**DIPLOMOVÁ PRÁCE**

**Bytový dům – Pardubice, Prokopka**

**1 Posouzení předané dokumentace**

Obr.3: Světlá výška koupelny a WC [Zdroj: PD]

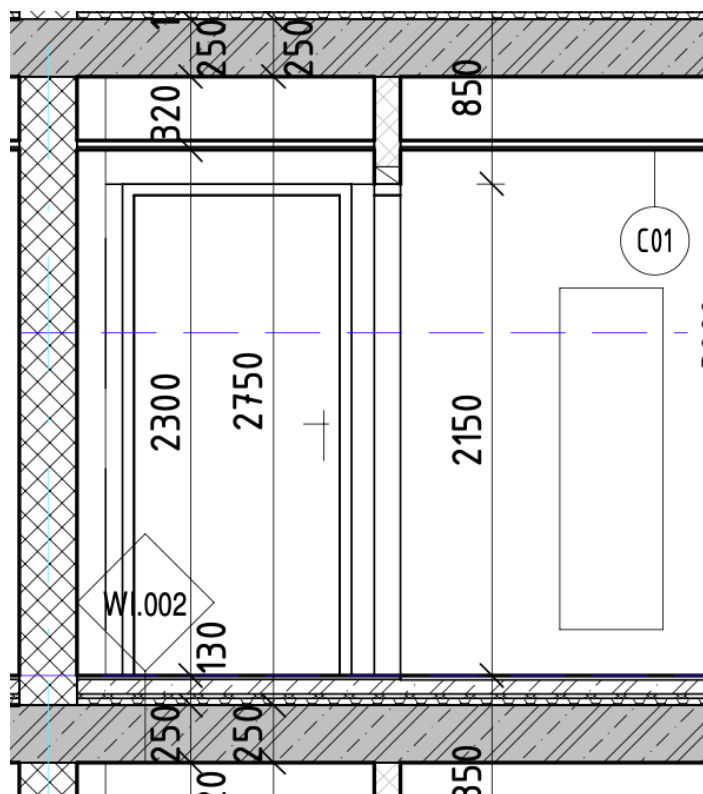
Navržená světlá výška v koupelnách je nedostatečná, s ohledem na to, že projektant navrhnul s.v. 2300 mm v koupelnách na WC a v prostorech chodby.

$$h_{sv,dop} = 2400 \text{ mm} \geq 2300 \text{ mm} \Rightarrow \text{NEVYHOVUJE}$$

Návrh řešení: Navrhuji zvětšit světlou výšku v koupelnách, na WC a v prostorech chodby na 2 400 mm z důvodu potenciálního problému při kolaudaci s KHS. Zvýšením světlé výšky je však zapotřebí snížit tloušťku izolace v podlaze společně s posunutím SDK podhledu alespoň o 10 cm výše.

Obr. 4: Světlá výška obytných místností [Zdroj: PD]

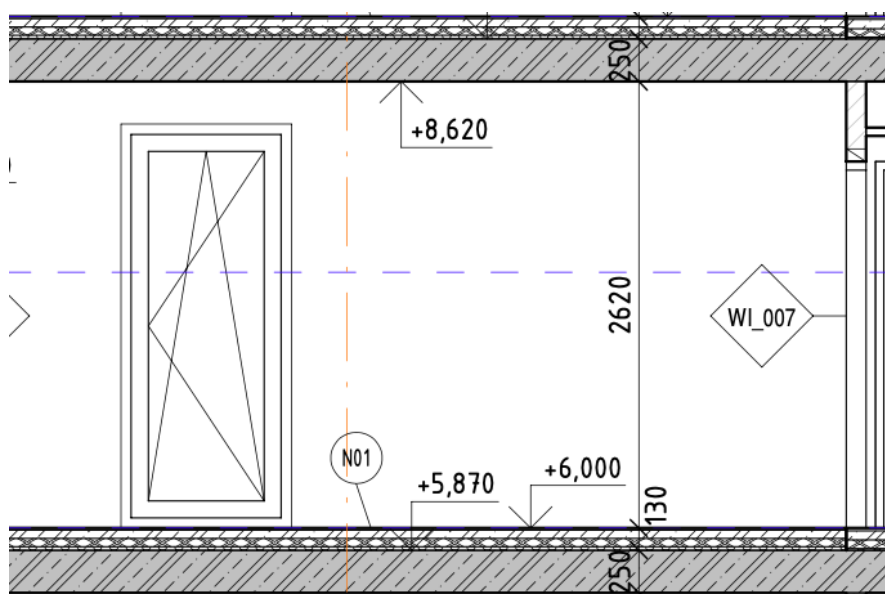
Světlá výška v obytných místnostech, kterou projektant navrhl je nedostačující. Projektem je světlá výška určena hodnotou 2620 mm.

$$h_{sv,dop} = 2702 \text{ mm} \geq 2620 \text{ mm} \Rightarrow \text{NEVYHOVUJE}$$

Návrh řešení: Navrhuji zvětšit světlou výšku v obytných prostorech na 2710 mm z důvodu potenciálního problému při kolaudaci s KHS. Zvýšením světlé výšky je však zapotřebí snížit tloušťku izolace v podlaze.

Obr. 6: Půdorys 3.NP [Zdroj: PD]

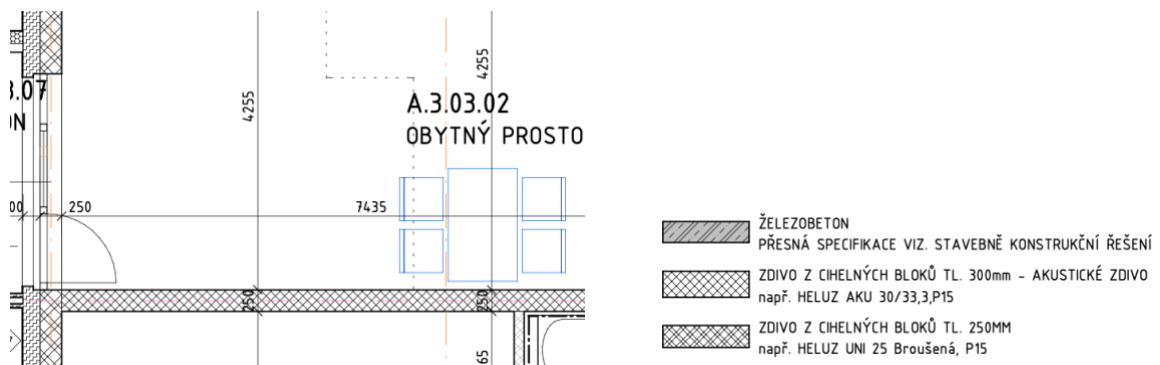
Ve výkresech je projektantem často zaměňována specifikace keramického zdiva, tj. nesouhlasná tloušťka zdiva či zvolená šrafa.

Obr. 7: Nevhodně zvolený spád střechy [Zdroj: PD]

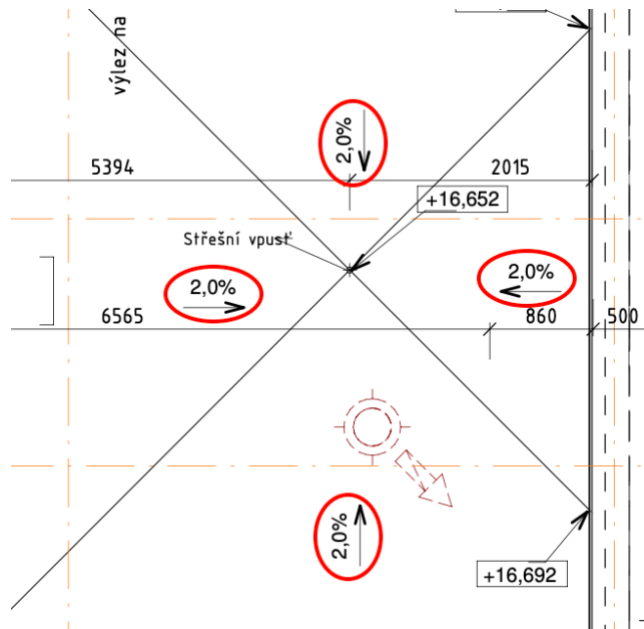
V objektu AB je plochá střecha navržena se sklonem 2 %, což splňuje normu pro ploché střechy, avšak mohou vznikat kaluže, proto se uvažuje spád střech 3 % a více.

Návrh řešení: Změna spádování střechy z 2 na 3 %.

Obr. 9: Změna tepelné izolace 2.PP [Zdroj: PD]

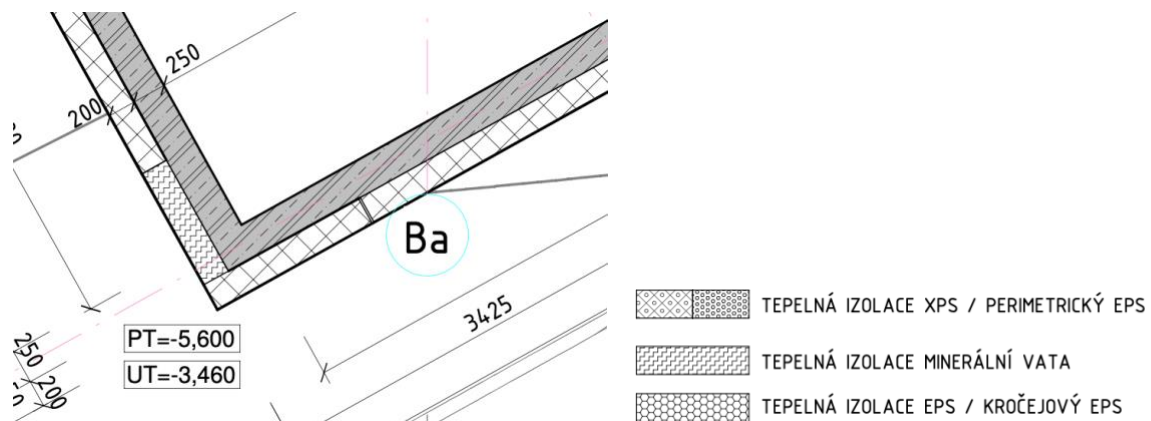
V půdoryse 2.PP projektant změnil tepelnou izolaci z parametrického EPS na minerální vatu. Učinil tak z neznámého důvodu, i když se jedná o konstrukci pod terémem.

Obr. 11: Podsyp základové desky [Zdroj: PD]

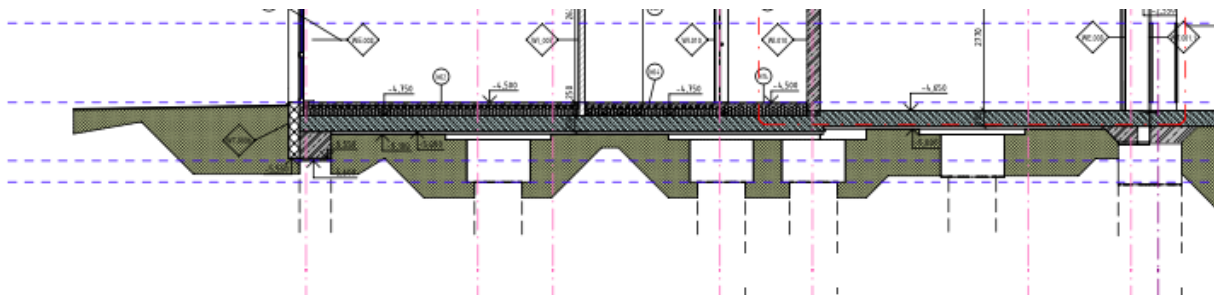
Projektant navrhl násyp pod základovou desku velice komplikovaně a v praxi téměř neřešitelně.

Návrh řešení: Výkop udělat v jedné úrovni a dosypat štěrkodrtí.
